PARECER DA COMISSÃO DE AVALIAÇÃO

Processo AIA N.º 3602

Central Solar Fotovoltaica de Ribabelide Projeto Híbrido do Parque Eólico de Ribabelide (Projeto de Execução)

Comissão de Avaliação

Figura 1 - Extrato da Carta de Capacidade de usos do solo da área de estudo. Fonte: EIA, Volume I (Relatório Síntese).

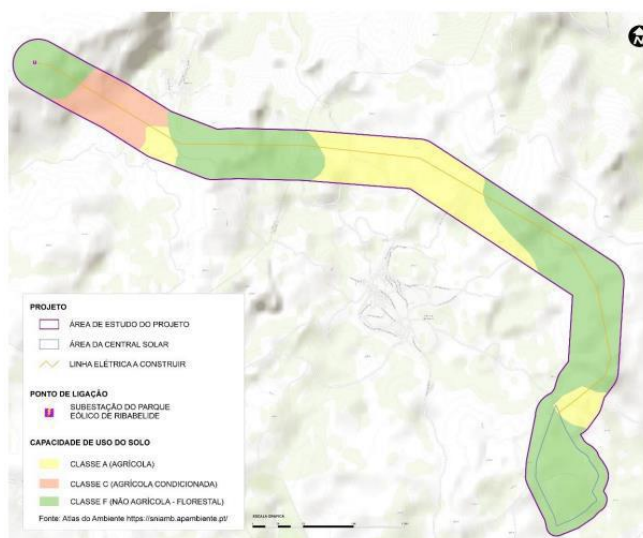
Assim sendo, depreende-se que a área de implantação da Central Fotovoltaica localiza-se em solo da classe F (utilização não agrícola, com aptidão florestal), enquanto o Corredor de Linha sobrepõe-se em 3 classes, nomeadamente, classe A (Agrícola), classe C (Agrícola condicionada) e classe F (utilização não agrícola, com aptidão florestal), conforme extrato seguinte.

Figura 3 - Centrais fotovoltaicas licenciadas num raio de 10 km. Fonte: EIA, Volume I (Relatório Síntese).

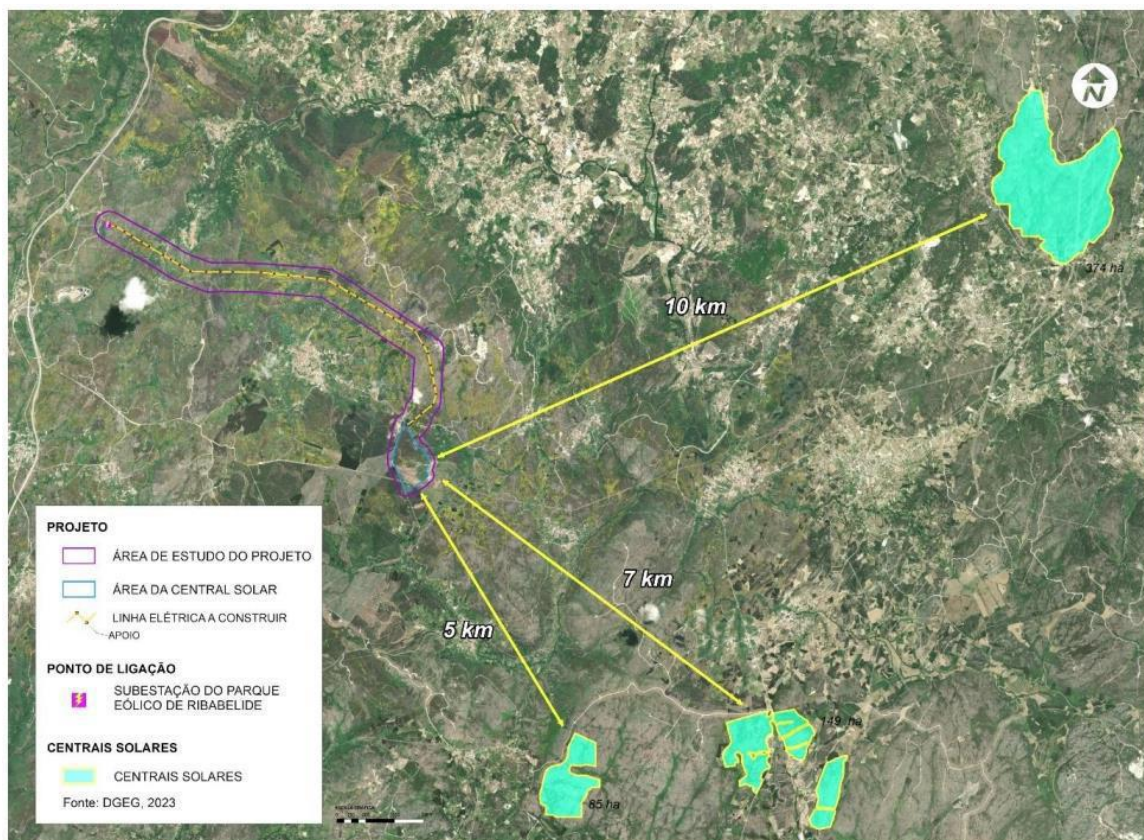
Com se poderá observar na imagem que se segue, num raio de 10 km existem três Centrais Fotovoltaicas licenciadas, que ocupam cerca de 608ha, estando localizadas em áreas rochosas, área florestal e matos. Dado que a maior capacidade de uso de solo ocupada pela Central de Ribabelide é predominantemente matos, poderá verificar-se algum impacto cumulativo de magnitude reduzida com estes projetos.

Figura 4 - Visibilidade a partir da Aldeia das Antas- Fonte: Relatório Síntese, Vol.1, Figura 87.

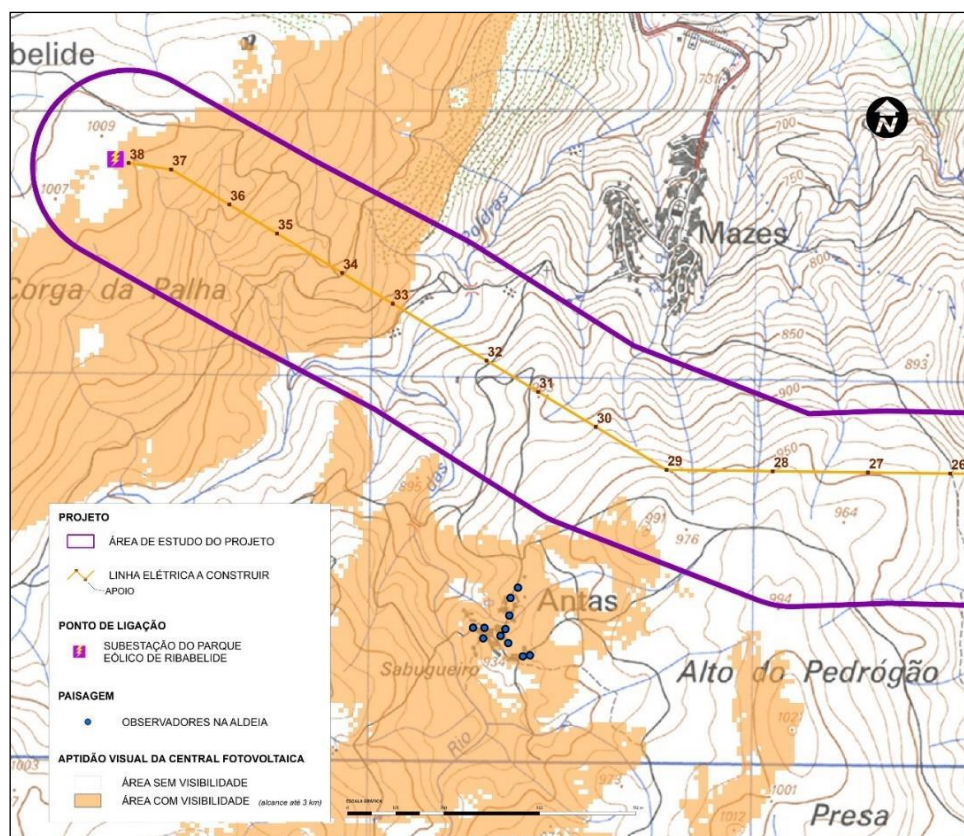
Quanto à afetação paisagística, nomeadamente quanto à Aldeia de Antas de Mazes - Em Vias de Classificação - localiza-se a cerca de 800 m da Linha elétrica e a sensivelmente 4,8 km da área da Central fotovoltaica. De acordo com a simulação da bacia de visual do Projeto da Central não terá visibilidade para a área a ocupar com painéis fotovoltaicos, o mesmo não sucede com a simulação da bacia visual para a Linha elétrica.

Quanto a medidas de minimização, para além das gerais relativas ao fator Património Cultural, o EIA preconiza algumas específicas, que se consideram adequadas, se bem que possam sofrer alguns ajustes na respetiva redação. Salienta-se que a medida 9 do EIA, relativa ao ajuste das componentes de projeto, designadamente quanto às oc. 33 e 34, poderá ser complementada por outra que preveja, em caso de necessidade, o aterro temporário das zonas de passagem, com colocação prévia de geotêxtil e de uma almofada de terra.
